Mission régionale d'autorité environnementale

**Avis délibéré de la mission régionale
d'autorité environnementale
Hauts-de-France
sur l'élaboration du plan local d'urbanisme
de la commune de Cambronne-les-Clermont (60)**

n°MRAe 2019-3436

*Localisation des zones d'urbanisation future (en orange)
en rose : les zones à vocation d'équipements Uhp dont des emplacements réservés
en violet : la zone urbaine UE à vocation économique (source : règlement graphique et rapport page 115)*

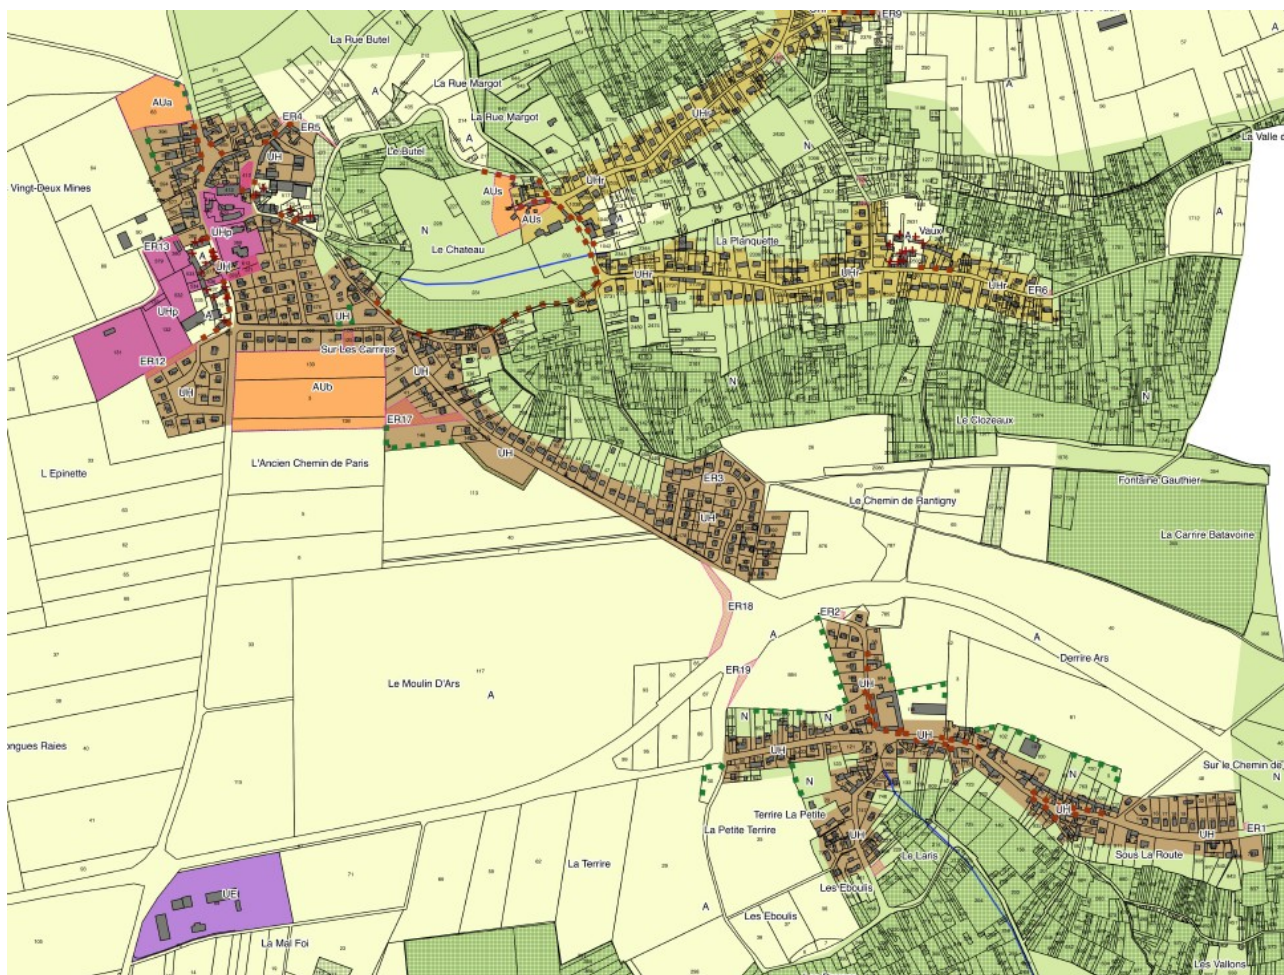
Le projet prévoit la construction de 110 nouveaux logements, pour moitié dans la trame urbaine et 55 logements sur 4,2 hectares de nouvelles zones à urbaniser (projet d'aménagement et de développement durable, page 4) :

- un secteur d'urbanisation future 1AUa à l'entrée nord du bourg sur 0,8 hectare ;
- un secteur d'urbanisation future 1AUb au sud sur 3,4 hectares.

Le plan local d'urbanisme prévoit également un secteur d'urbanisation future à vocation touristique (zone 1AUs) de 0,5 hectare au niveau du parc du château et 20 emplacements réservés pour la création d'un assainissement collectif des eaux usées, la création d'accès, l'élargissement de routes et l'aménagement de places publiques ou d'aires de retournement de véhicules.
